(2) 現行指針で採用されている震源距離から地震動の最大速度を推定する金井の距離減衰式は地震動を過小評価しており、これを補うために福島の断層距離による距離減衰式も使われるようになってきました。断層上の地震動および震源近傍や震央近傍での地震動の評価は未だ不確定ですが、現行指針の最大速度の距離減衰式を安全側に大幅改定して下さい。とくに、「大崎の方法」による震央域外縁距離 (NEAR) 内の最大速度の打ちきりは廃止して下さい。また、最新の強振動実測値を定量的に再現できる強振動予測法を開発し、採用して下さい。

図 3-2-3 震源域近傍の最大水平加速度値分布

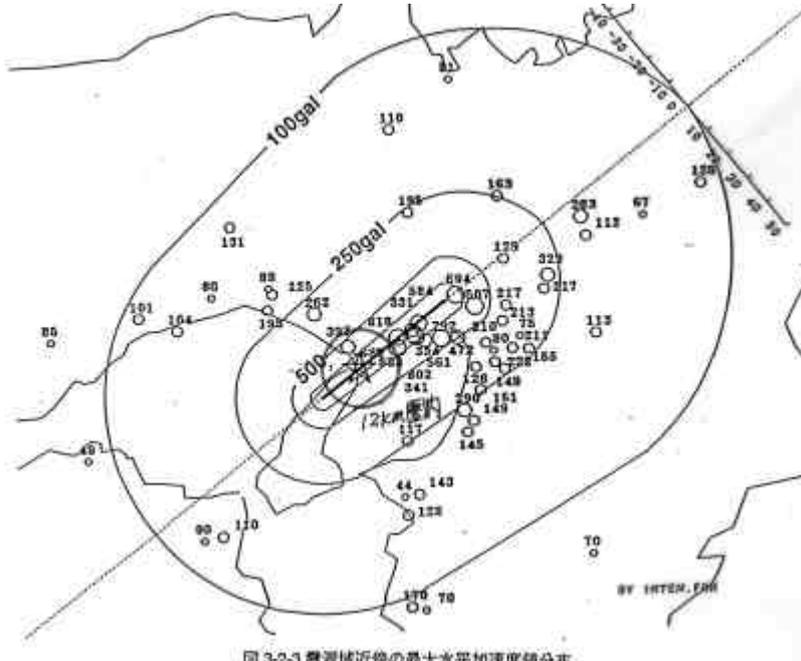
左図のように兵庫県南部地震では地下の震源断層からの距離が短いほど地震動が強くなっていることがわかります。現行指針によれば、震央を中心同心円状に地震動の強さが評価され、実際のデータから大きくずれます。また、M7.2の兵庫県南部地震の場合には「震央域外縁距離」が12kmとなり、左図のこの圏内では地震動は一定値にカットされていますが、実際には震源に近いほど地震動は強まっています。(神戸の地層の特徴によって震度の激震のあった「震災の帯」は震源断層から少し南側へずれています)

図 E. 耐震設計審査指針による最大速度のカット

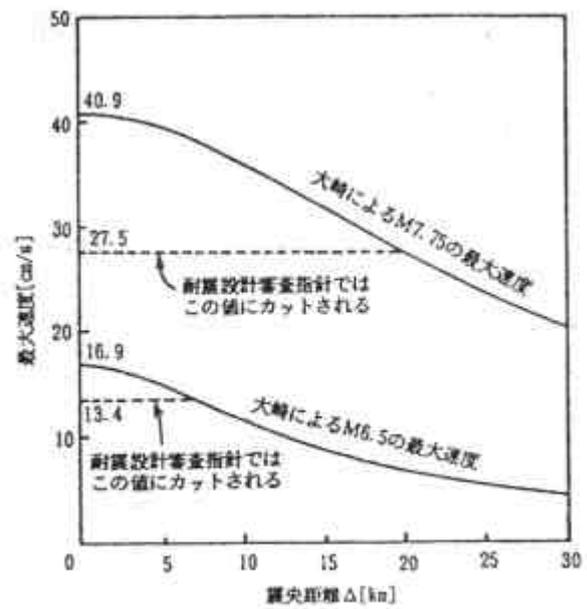
しかし、震源および震源断層近くの地震動については観測データが少ないため、まだ不明な点が多いのです。ところが、現行指針では、「震央域外縁距離内では最大速度が一定になる」との仮定を根拠もなく設定し、右図のように震央距離が震央域外縁距離 (NEAR) 内であれば地震動の最大速度は一定になるとして、最大速度をカットしています。そのため、震源域では地震動が大きく過小評価されているのです。

図A. 神戸大学での地震動の応答スペクトル

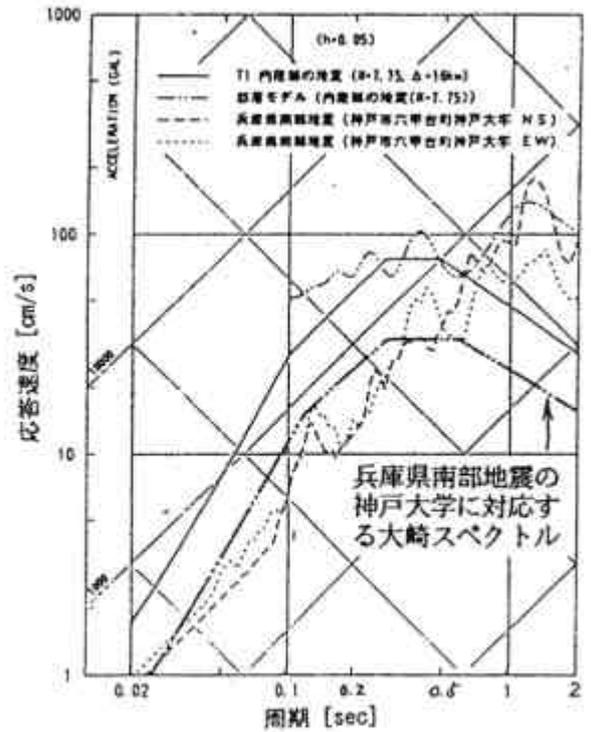
(3) 設計用応答スペクトルは「大崎の方法」によっていますが、兵庫県南部地震のデータによれば、長周期側では明らかに過小評価になっています。短周期側でも、断層モデルのパラメータ設定にも依存しますが、断層モデルより大幅な過小評価になっています。近距離地震における応答スペクトルを大幅に改定してください。

右の図がその一例で、原発の耐震設計では大崎スペクトルが用いられています。この図で明らかなように、大崎スペクトルは兵庫県南部地震の観測地震波に基づく応答スペクトルとは一致しません。長周期領域で地震動が過小評価されています。原発で一番問題になる短周期領域では、今日でもデータが少なく、不確かな点が多いのですが、断層モデルと呼ばれる別の方法で解析した値と比べるとかなり過小評価になっています。この応答スペクトルに基づいて耐震設計を行うため、これが過小評価されていると、耐震設計が甘くなるのです。
